PROJET ÉOLIEN DE MESBRECOURT- RICHECOURT

**Mémoire en réponse à l'avis
de la Mission Régionale
d'Autorité Environnementale
n°MRAe 2020-4747 du 27 août 2020**

**Société Parc éolien de Mesbrecourt-
Richecourt SAS**

**Avis délibéré de la mission régionale
d'autorité environnementale
Hauts-de-France
sur le projet de parc éolien
de Mesbrescourt-Richecourt (02)**

Localisation du projet vis-à-vis des structures ligneuses (source : étude écologique page 118)

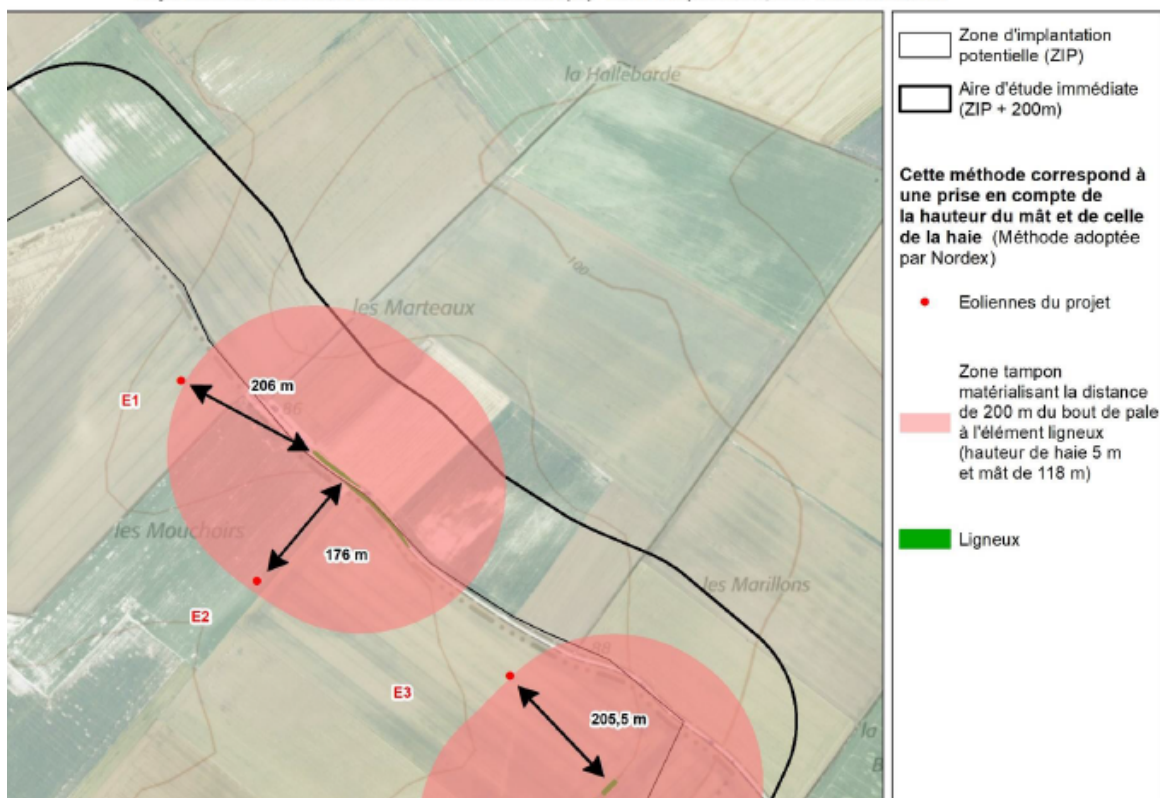
L'étude qualifie la fonctionnalité de moyenne sur les contextes de lisières, notamment pour la formation arbustive et le boisement, au regard des niveaux d'activités détectés. L'expertise écologique conclut notamment à un impact moyen sur la Pipistrelle commune et la Sérotine commune/Noctules (Sérotules) et faible pour les autres espèces, au regard du risque de collision.

Le faible impact ou l'absence d'impact pour les espèces au regard du risque de perturbation du domaine vital est justifié dans l'étude par les faibles à très faibles niveaux d'activités détectés au sein des parcelles de grande culture et le respect d'une distance de 200 mètres d'éloignement aux structures ligneuses. Or, cette distance d'éloignement de 200 mètres n'est pas respectée. En effet, l'expertise écologique précise (page 116) que l'éolienne E2 se trouve à 176 mètres d'une haie à fonctionnalité chiroptérologique « moyenne ».

Distance d'éloignement de 200 m entre les éoliennes, soit 281,5 m (cercle rouge) (source : données DREAL)

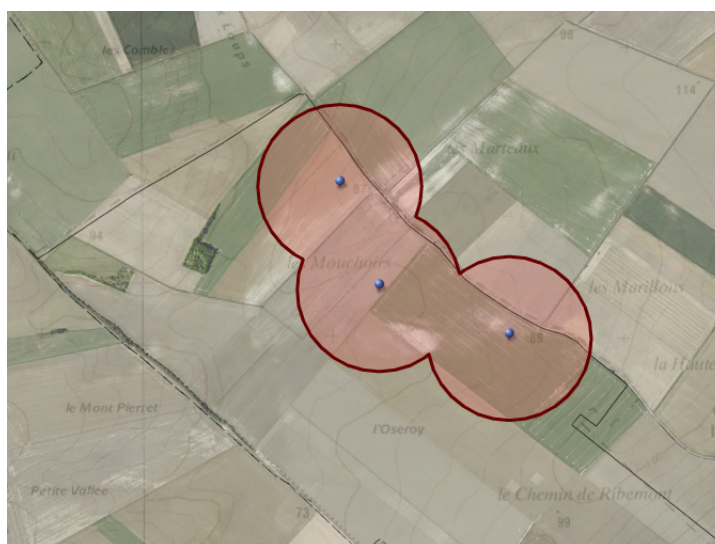
En outre, pour que la distance minimale d'éloignement en bout de pale soit supérieure à 200 mètres, elle doit être supérieure à 281,5 m à partir du mât, pour un diamètre de rotor de 163 m. Or, il apparaît sur la photographie aérienne (cf. carte ci-dessous : cercles rouges) que les trois éoliennes sont situées à moins de 200 mètres de haies.

L'autorité environnementale recommande que toutes les éoliennes soient déplacées à une distance d'au moins 200 mètres en bout de pales des zones importantes pour les chiroptères (zones de chasse, bois ou haies), conformément aux préconisations du guide Eurobats⁸.

La règle des 200m vient principalement des recommandations d'Eurobats. Ce document doit donc servir de référence à l'interprétation de cette règle. Il y est indiqué que « des zones tampons de 200 m doivent aussi s'appliquer aux autres habitats particulièrement importants pour les chauves-souris tels que les rangées d'arbres, les haies du bocage, les zones humides et les cours d'eau, ainsi qu'à tout secteur où l'étude d'impact a mis en évidence une forte activité de chauves-souris. (...) La distance tampon se mesure à partir de la pointe des pales et non de l'axe du mât. »

La méthode de calcul qui a été retenue dans l'expertise d'Ecosphère est celle d'une publication de Natural England (MITCHELL-JONES et al. (2014), Bats and onshore wind turbines Interim guidance) qui se rapproche au mieux de cette définition.

La distance minimale entre le centre du mât des éoliennes et la lisière des haies est donc :

$$d = \sqrt{(200 + \text{longueur pale})^2 - (\text{hauteur mât} - \text{hauteur haie})^2}$$

Dans notre cas, la distance minimale pour respecter les 200 m en bout de pale aux haies est de 260 m.

Eolienne	Distance mât-haie	Distance pale-haie
E1	266,3 m	205,8 m
E2	234,1 m	176,3 m
E3	265,9 m	205,5 m

Les éoliennes E1 et E3 respectent donc bien les recommandations Eurobats avec une distance d'éloignement aux structures ligneuses supérieure à 200 mètres.

Concernant l'éolienne E2, il n'a pas été possible de l'éloigner de plus de 200 mètres des structures ligneuses pour des raisons paysagères.

L'implantation finale du projet devant être l'implantation de moindre impact en considérant l'ensemble des thématiques (environnementale, paysagère, humaine...), il a donc été retenu cette variante malgré la relative proximité de boisement à 176 m en bout de pale de l'éolienne E2.

Néanmoins, conformément au protocole ERC, l'évitement ne pouvant être mis en place pour E2 vis-à-vis des chiroptères, une mesure de réduction a été définie. Le plan de bridage décrit dans la MR6 (page 168 du volet écologique) permet ainsi de garantir un impact résiduel faible sur l'ensemble des espèces de chauves-souris.
